**COLEGIO DE INGENIEROS DEL PERÚ
CONSEJO DEPARTAMENTAL ANCASH CHIMBOTE**

INFORME DE VISITA DE INSPECCIÓN TÉCNICA

OBRA: “MEJORAMIENTO DEL SERVICIO DE TRANSITABILIDAD PEATONAL Y VEHICULAR DEL C.P. LOS CHIMUS EN EL DISTRITO DE SAMANCO, PROVINCIA DE SANTA, DEPARTAMENTO DE ANCASH”-CUI N° 2500512

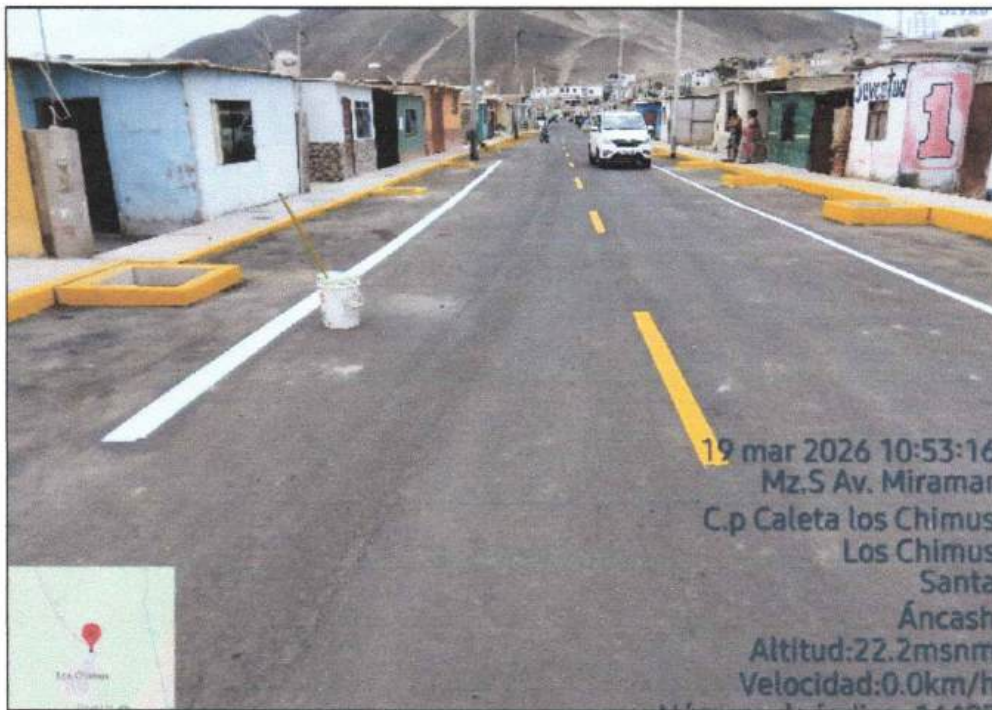
Fotografías N°29 y N°30: No se realizó el cambio de alcantarilla, en esa razón. Existe la colmatación en las cajas de registro de viviendas, lo que puede colapsar el sistema de colectores (y reduciría la vía útil del pavimento)

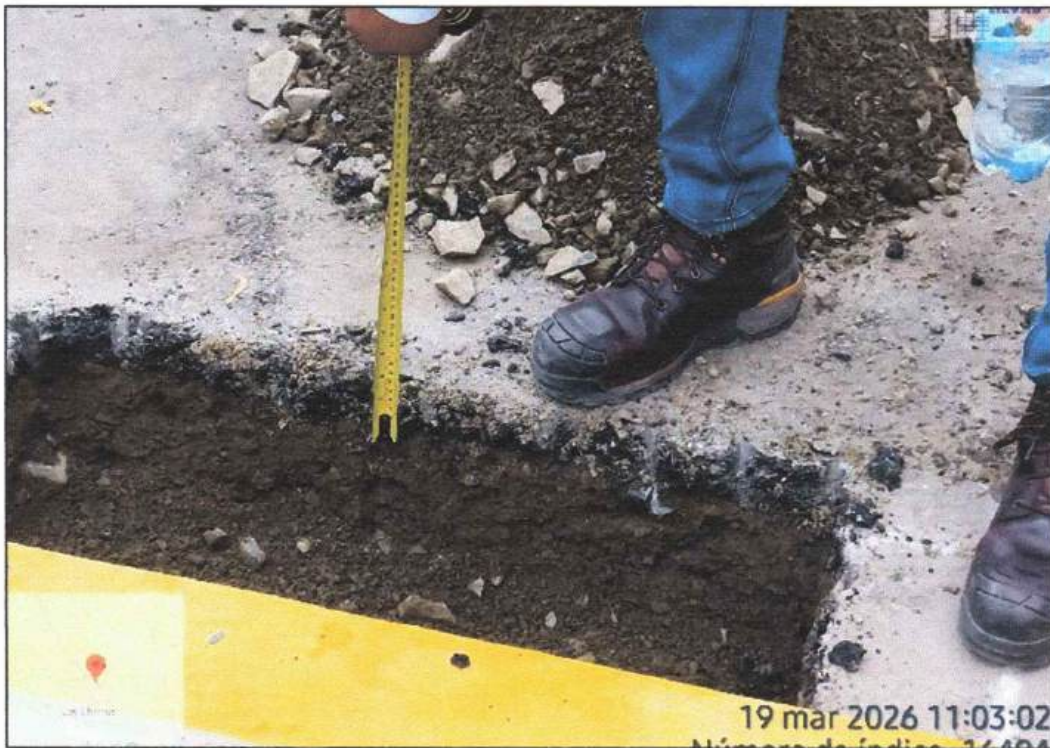
Fotografías N°31 y N°32: Se visualiza pintura de líneas en pavimento flexible

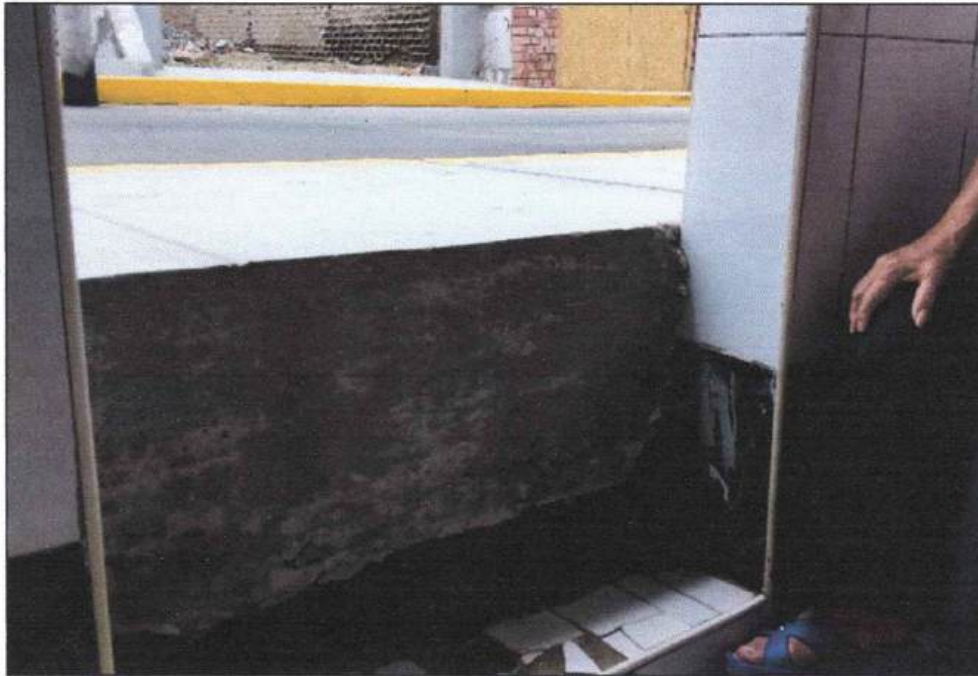
Fotografías N°33 y N°34: Se verifica el espesor de carpeta flexible y concreto de baja resistencia (se observa desprendimiento)

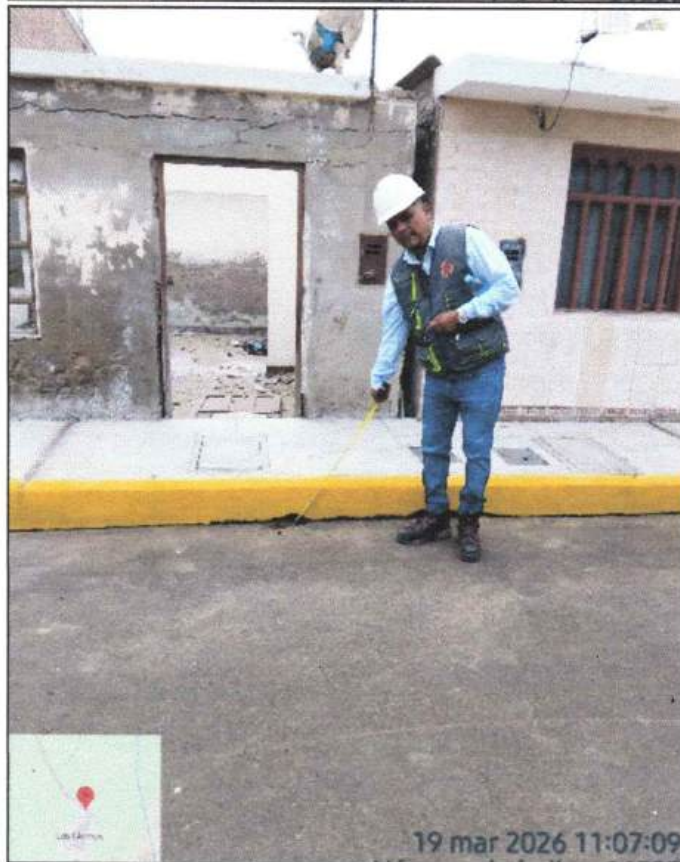
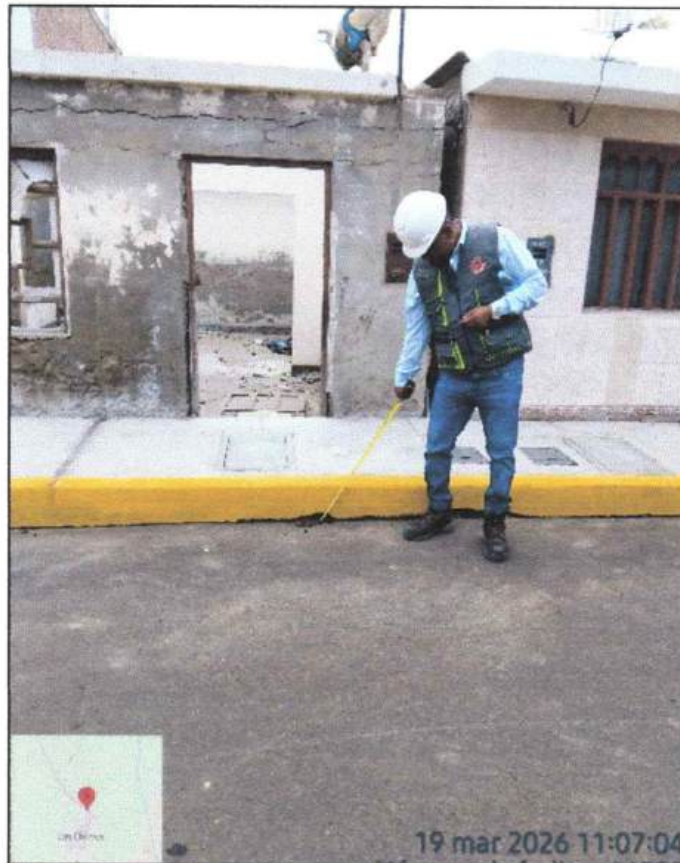
Fotografías N°35 y N°36: se visualiza desnivel de vereda hacia vivienda, impidiendo el acceso a propietaria (con dificultades para caminar)
